**Neue Fallführung  
TOPCAT Rollgennakersystem  
mit beweglichen Gennakerfall  
alles außer K2X Regatta  
(K1, K2(X), K3(X), K4(X))  
März 2019**

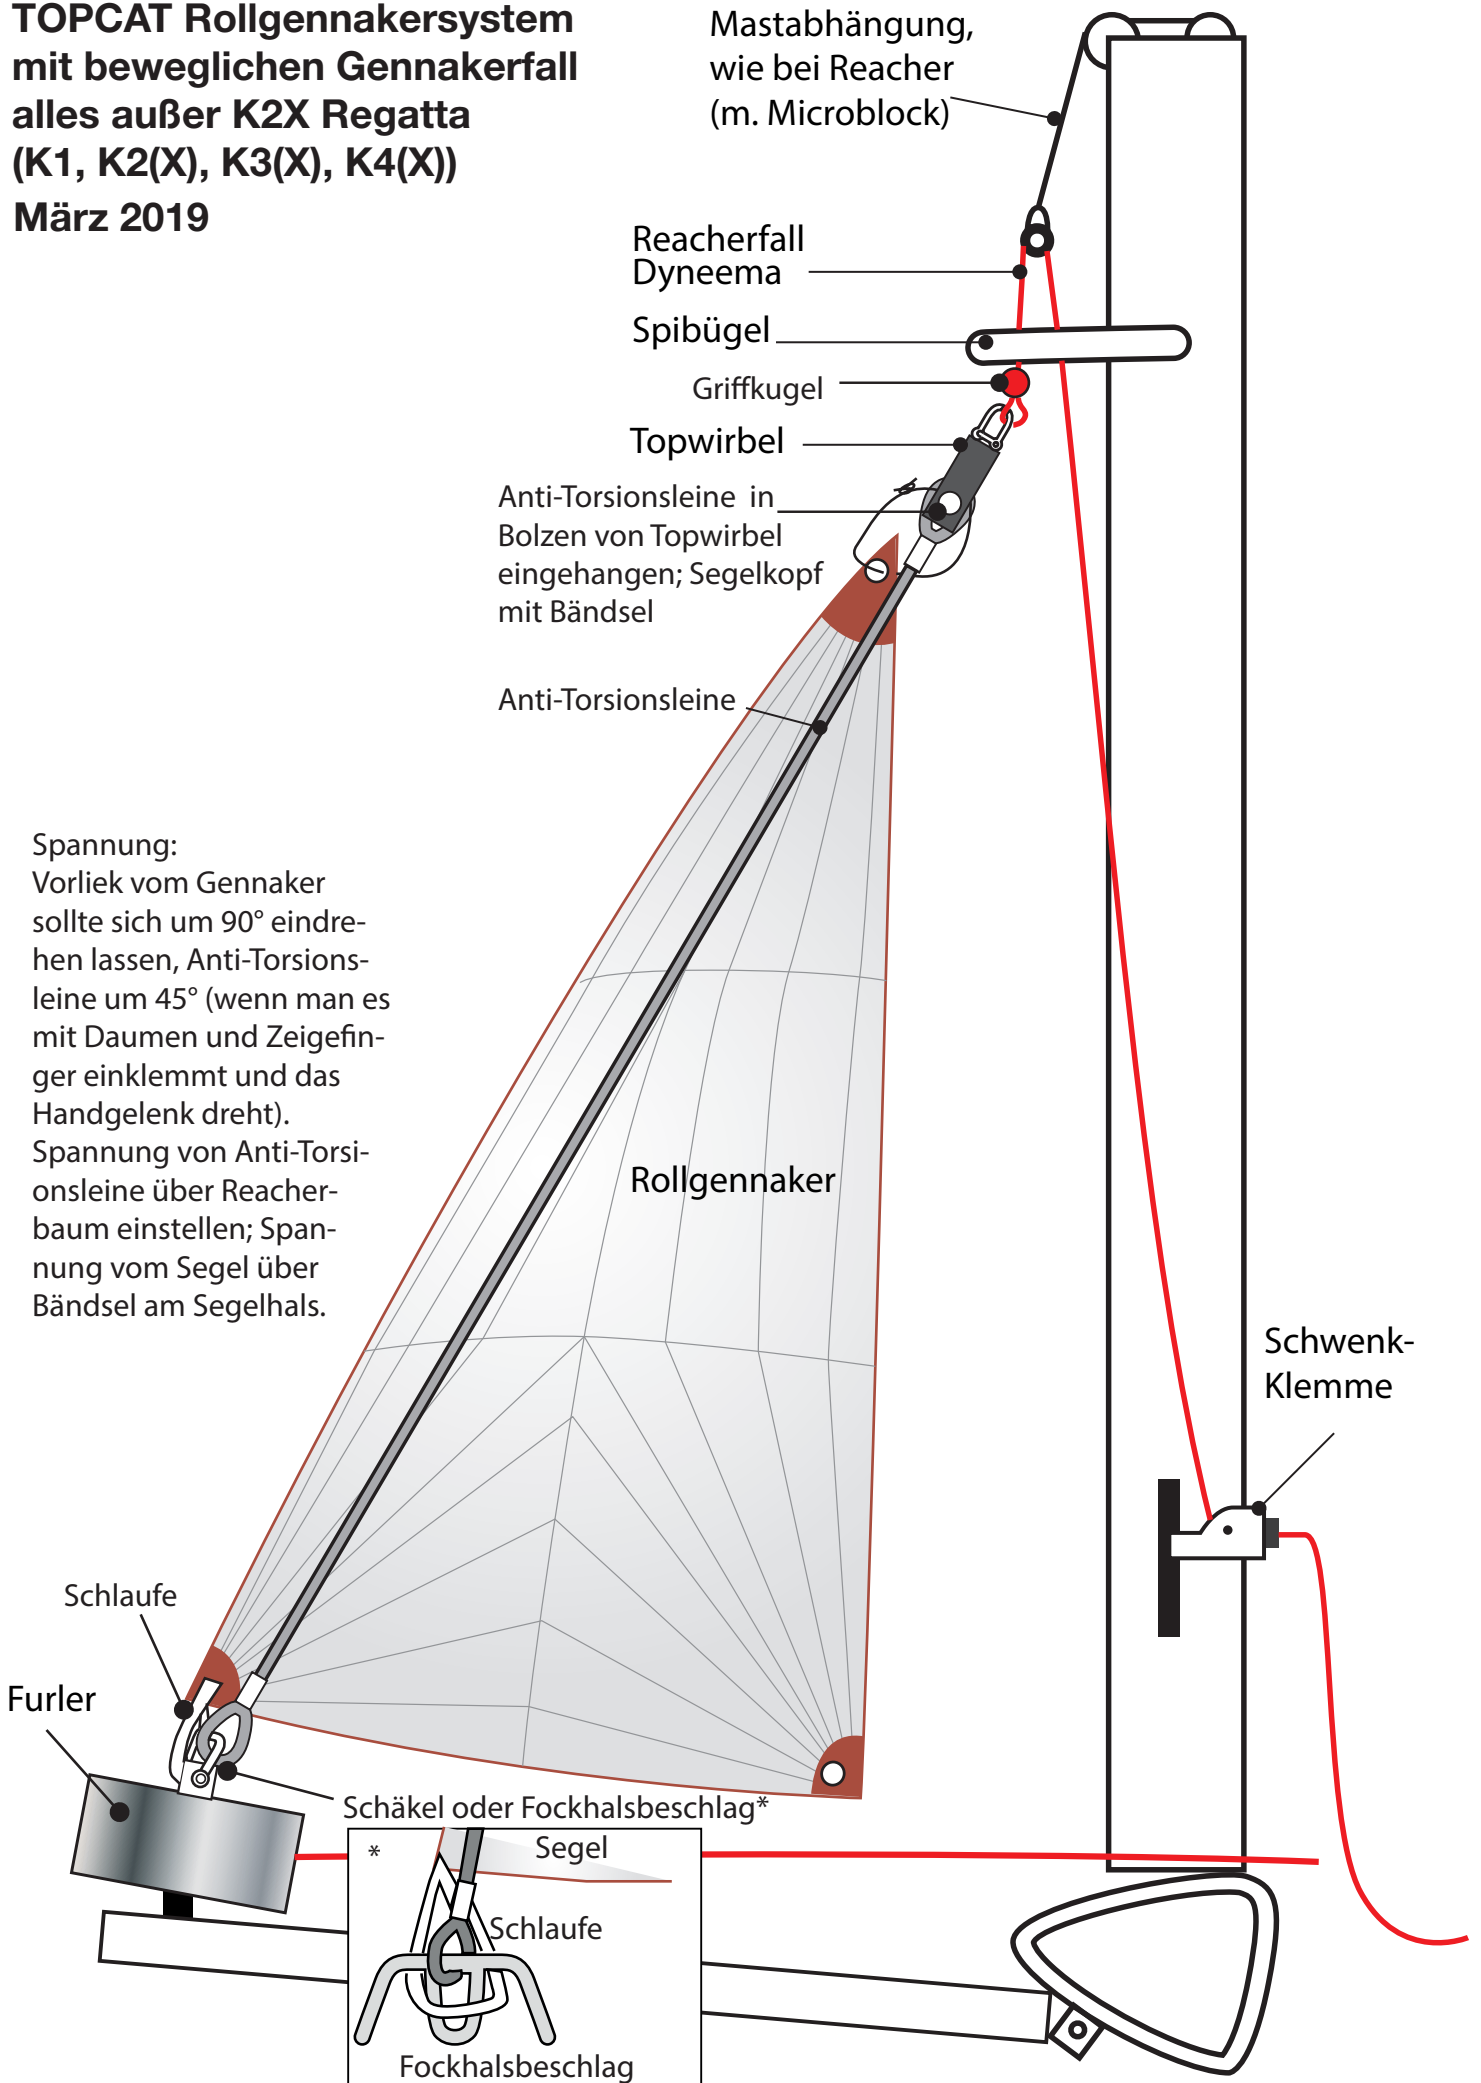
Spannung:  
Vorliek vom Gennaker sollte sich um 90° eindre-  
hen lassen, Anti-Torsions-  
leine um 45° (wenn man es  
mit Daumen und Zeigefin-  
ger einklemmt und das  
Handgelenk dreht).  
Spannung von Anti-Torsi-  
onsleine über Reacher-  
baum einstellen; Span-  
nung vom Segel über  
Bündsel am Segelhals.
